Anlage zur Beschlussvorlage 243/2023

Umgestaltung der Stadtmitte

hier: Auswahl der Ausbauvariante

Unterlage / Blatt-Nr.:
Lageplan
 ZOB Blühwiese am Kurbad
 Maßstab: 1 : 1.000

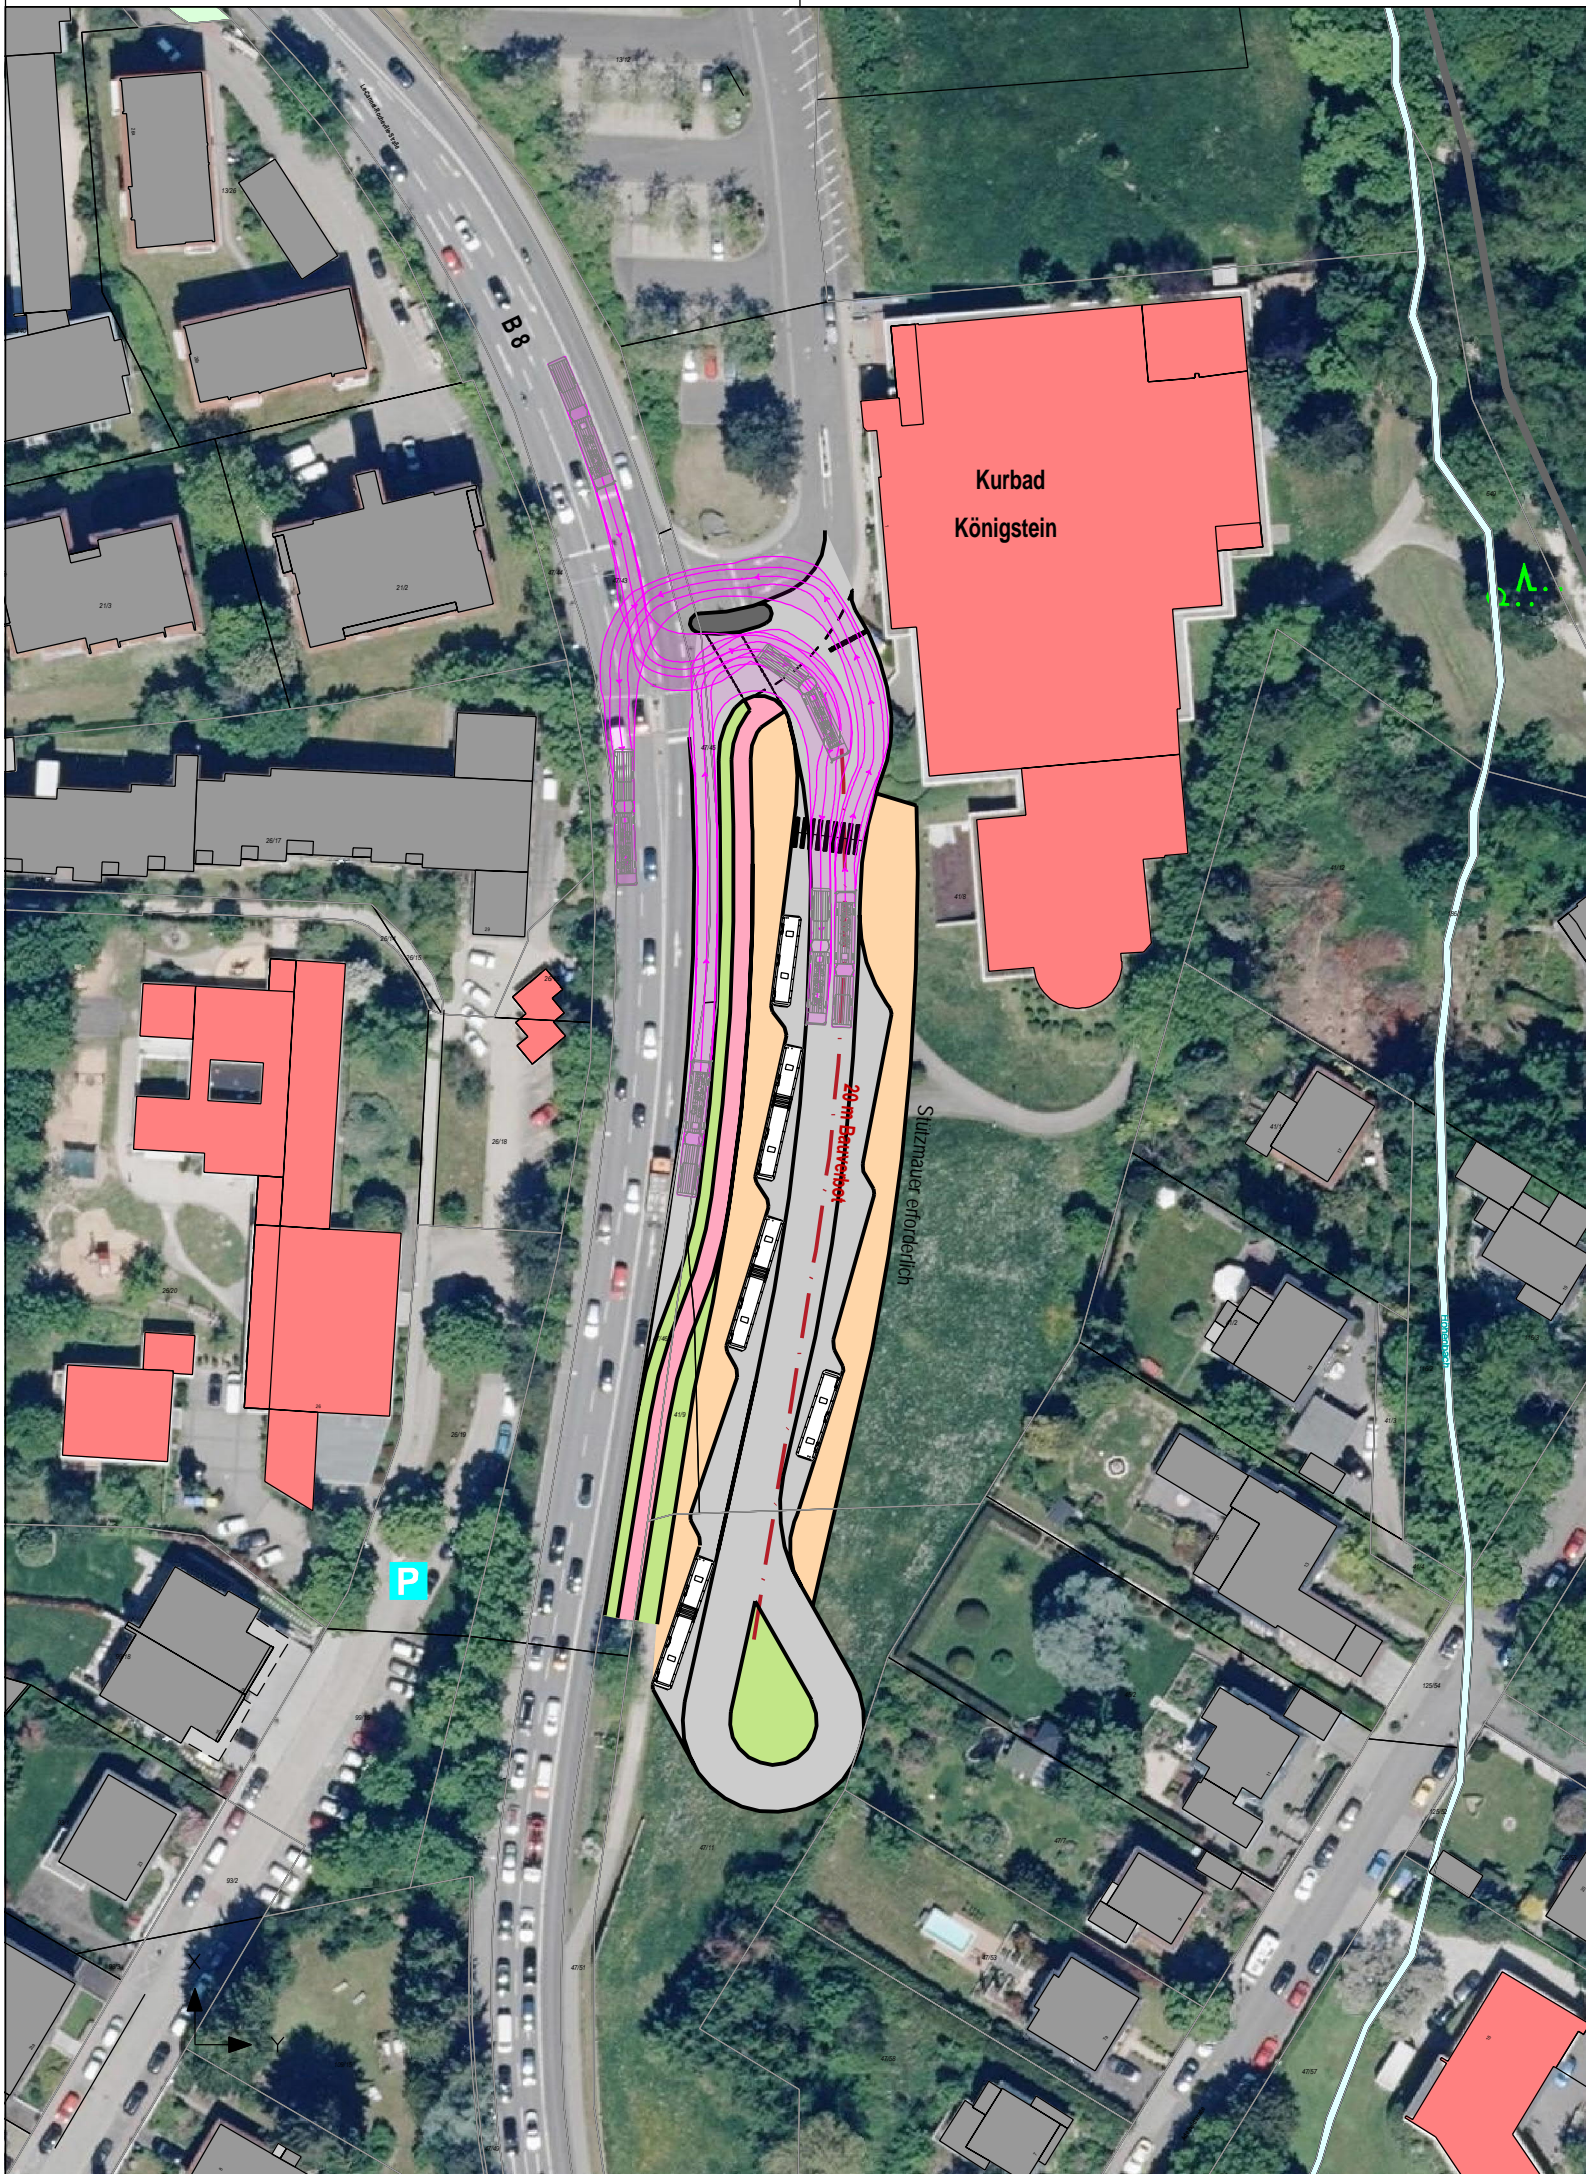
Kann die Blühwiese am Kurbad zum ZOB werden, wenn dann „nur“ zwei Buslinien und ggf. ein Shuttle die Stadtmitte andienen?

Bei einer entsprechenden Gestaltung des ZOB und einer Bevorrechtigung bei Ein- und Ausfahrt der Busse sowie auf ihrer Strecke von bzw. zum ZOB könnte dies möglich sein. Eine Genehmigung ist allerdings ungewiss. Bereits aktuell fahren Busse vom Friedhof über die Stadtmitte zum Bahnhof. Diese könnten die Verbindung vom ZOB zum Bahnhof übernehmen. Ob Busse weiterhin Falkenstein und Mammolshain sowohl mit dem Bahnhof als auch der zentralen Umsteigehaltestelle verbinden könnten, ist ungewiss.

Auch ist dieses Szenario mit einer schlechteren Anbindung der Königsteiner Innenstadt an den Busverkehr sowie einer verminderten Attraktivität des Busverkehrs verbunden, da sich die meisten Fußwege deutlich verlängern. Der zusätzliche Umstieg wird oftmals mit längeren Wartezeiten verbunden sein und als unattraktiv angesehen werden. Ebenso wird der Schulweg von bzw. zur St. Angela Schule durch die Querung der Bundesstraße erschwert.

Aufgrund der Topographie des Grundstückes und des Umfanges des Busbahnhofes im Zusammenhang mit Lage des Kurbades sehen wir das Einzelkulturdenkmal in seiner Wirkung durch die Planung stark beeinträchtigt.

Daher können wir für die Planung, Busbahnhof mit Fußgängerbrücke, keine Zustimmung in Aussicht stellen.
